改善箇所説明図

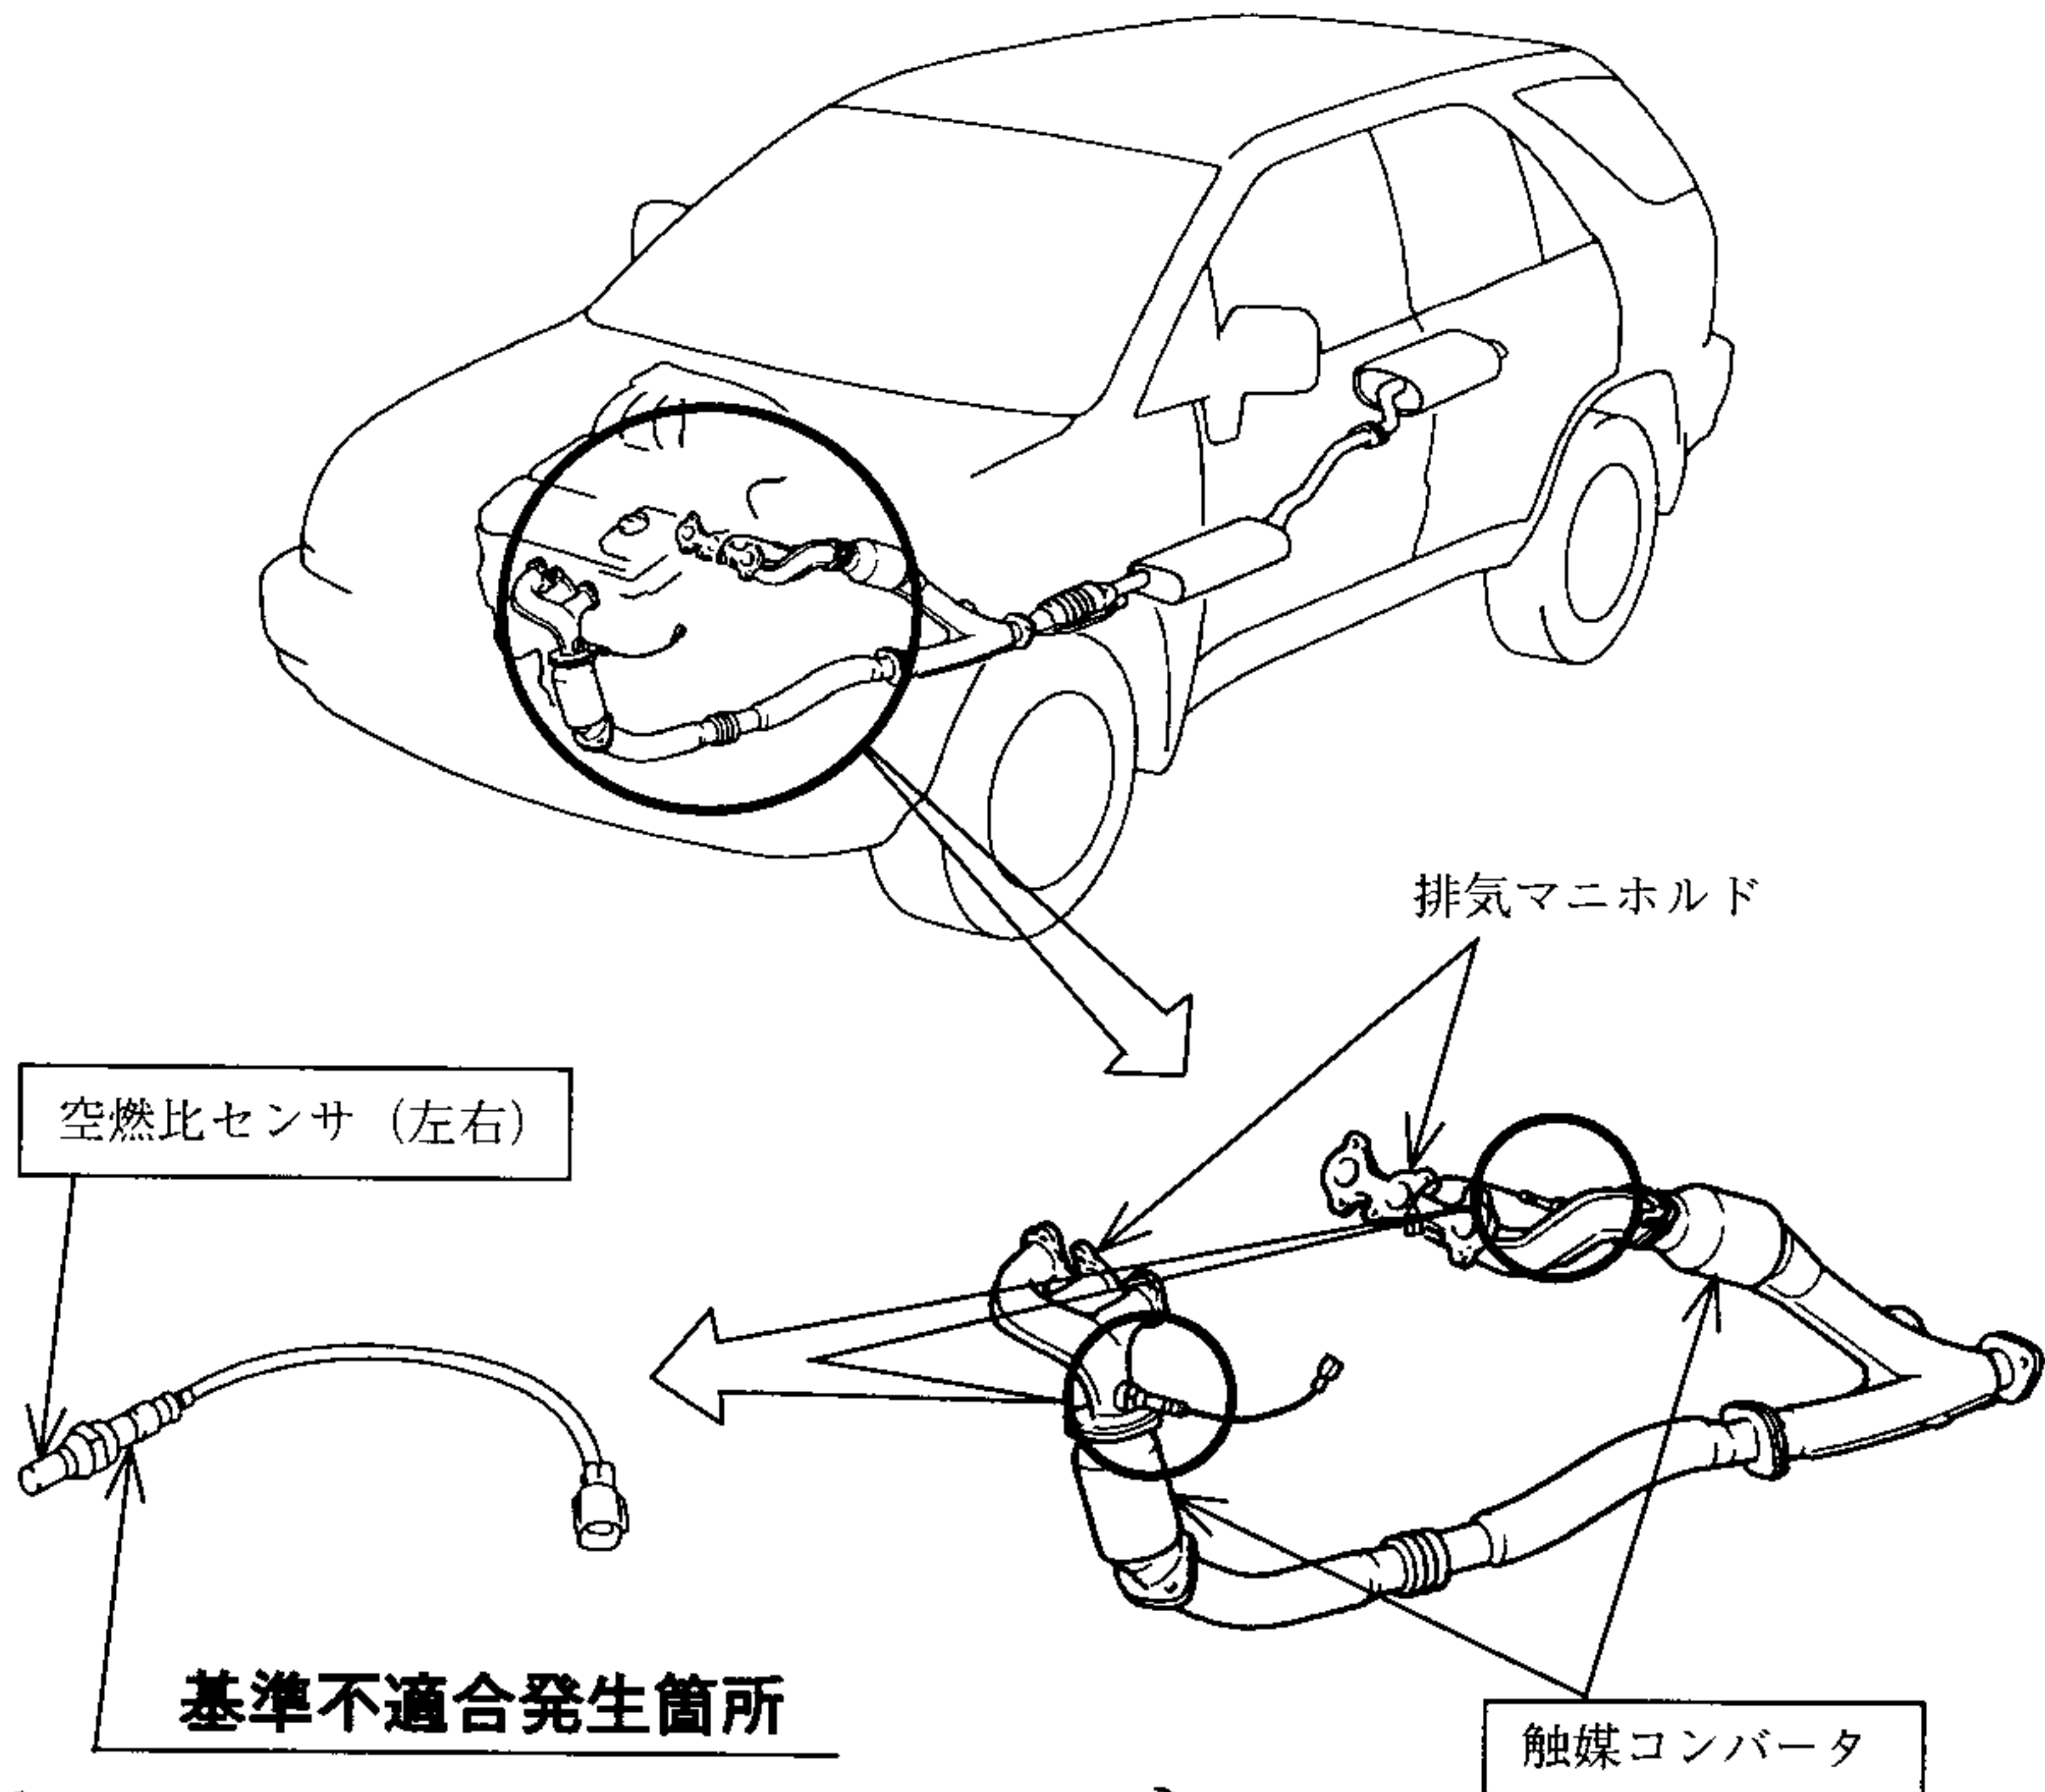
左右の排気マニホルドに設置された排出ガス中の酸素濃度を検出する空燃比（空気と燃料の比率）センサの内部配線の接続が外れることがあり、そのままの状態で使用を続けると当該センサからの信号が出なくなって、適正な空燃比が得られなくなり、触媒コンバータが異常加熱して損傷するとともに、排出ガス値が基準値を超えるおそれがある。

全車両、当該空燃比センサを良品と交換するとともに、触媒コンバータを点検し、損傷しているものは新品と交換する。

識別：改善済車両にはエンジンルーム内にあるネームプレート左側に黄色ペイントを塗布する。
